# 調 查 報 告

壹、案由：據悉，南投縣仁愛鄉武界壩六號閘門在109年9月13日清晨兩度異常開啟，且閘門打開後，水壩監控人員未能及時發現開啟燈號並立即關閉閘門，延遲約半小時才關閉，至放出約20萬噸水，造成在下游武界栗栖溪露營民眾遭大水沖走的重大意外，並釀成4人死亡之悲劇，本起意外事件有無涉及人為疏失，台灣電力股份有限公司人員對於閘門平時應採行的維修管理及監測等作業流程是否落實，有無疏漏或懈怠，及本案水閘門開啟後水壩監控人員未能及時發現處理並即予關閉，相關緊急應變處理標準作業程序是否出現問題，均有待深入了解案。

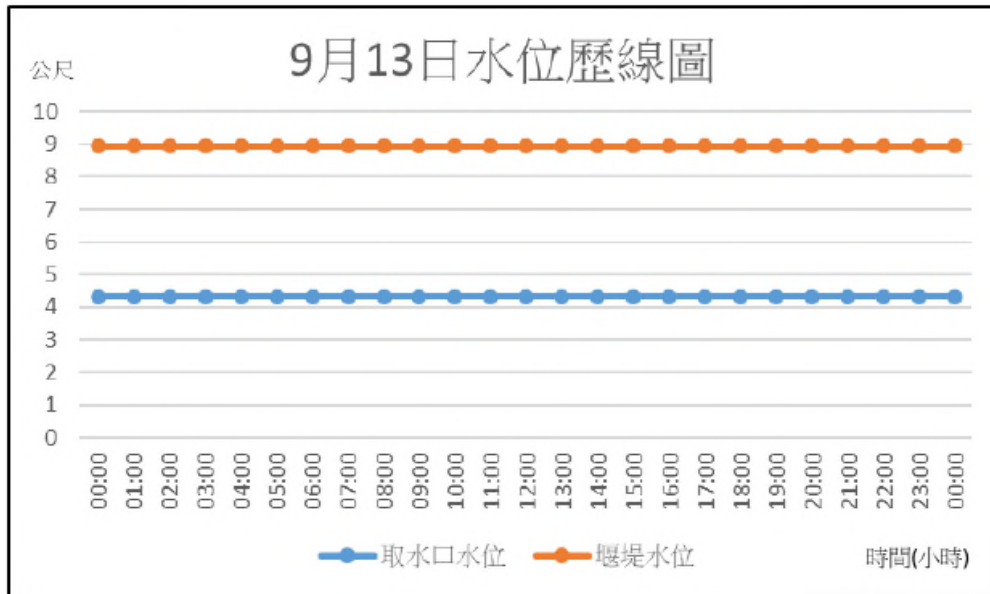
(四)本院調閱武界壩109年9月8日至9月15日，事件發生前、中、後之武界壩值班日誌，以及109年9月12日至9月14日武界壩的水位歷線，其中9月8日至9月15日的堰堤水位高都是8.94公尺，亦即顯示皆為滿水位，竟無本次無預警放水事件。而9月13日當日的值班日誌下方係以手寫記載方式註明「六號排洪門故障、自動開啟、時間約3：30分，發現時間3：55分，水位降至8.7M，4：45分六號排洪門全閉（弧型閘門開關放置現場）；5：10六號排洪門又自動開啟，5：12分六號排洪門全閉（弧型閘門開關放置遙控）」該日值班日誌上有3位值班人員之簽名，以及閘門課徐姓課長於主管欄位之職章，皆未查核數據是否正確。

(五)惟值班日誌係規劃24小時之欄位，需由值班人員逐時填寫每小時之堰堤水位、取水口水位……等必要資訊，此係上開「武界水庫水門操作規定」及「武界壩及進水口操作規則」定有明文，為值班人員應為之工作，無預警放水係重大事件，水位自8.94公尺降至7.5公尺，閘門關閉後再逐步回升，此非瞬間即可達成，此由109年9月13日下午1時22分至25分警方照片即可知當時之水位為8.11公尺可證。復台電公司於109年10月14日以電發字第1090021430號函復本院資料中，仍未詳查上述水位記載之正確與
